二輪車用ETC車載器『MSC-BE21』 自主改善のご案内

さて、この度、弊社製二輪車用ETC車載器『MSC-BE21』の一部(2014年8月11日～2015年3月3日弊社出荷分の1,500台)におきまして、インジケータ一部の部品が不適切な状態で固定された事により本体内部に水が浸入し、不動作となる不具合が発生する事が判明致しましたため、国土交通省へ「自主改善」の報告を行い、無償交換を行わせていただく事になりました。

■ 不具合箇所説明図

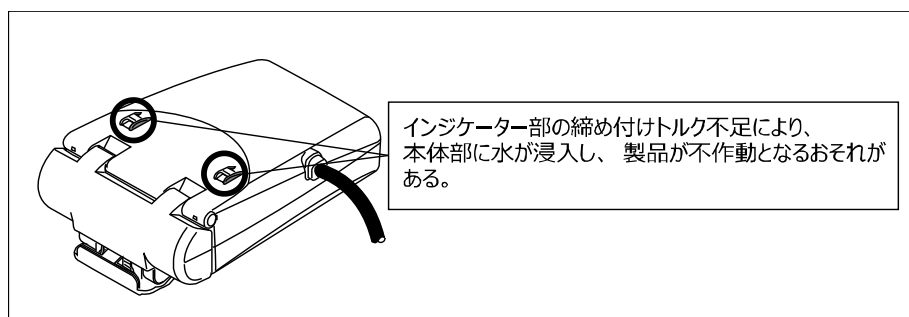
自主改善開始日	2015年4月20日
不具合の内容	車載器本体内部にある発光ダイオードの光を上方向に導くための導光板(インジケータ)を固定するねじの締め付け状態が不完全で、防水性が損なわれているものがある。そのため、そのままの状態で使用を続けると水滴等が内部に付着し、車載器が不動作となるおそれがある。
対象の製品	二輪車用ETC車載器『MSC-BE21』 2014年8月11日～2015年3月3日弊社出荷分 製造番号:990020001～990021500 (車載器管理番号については別紙参照)
対象製品販売数	1,500台
不具合の件数	5件
事故の有無	無し
改善の内容	新たな車載器と交換します。
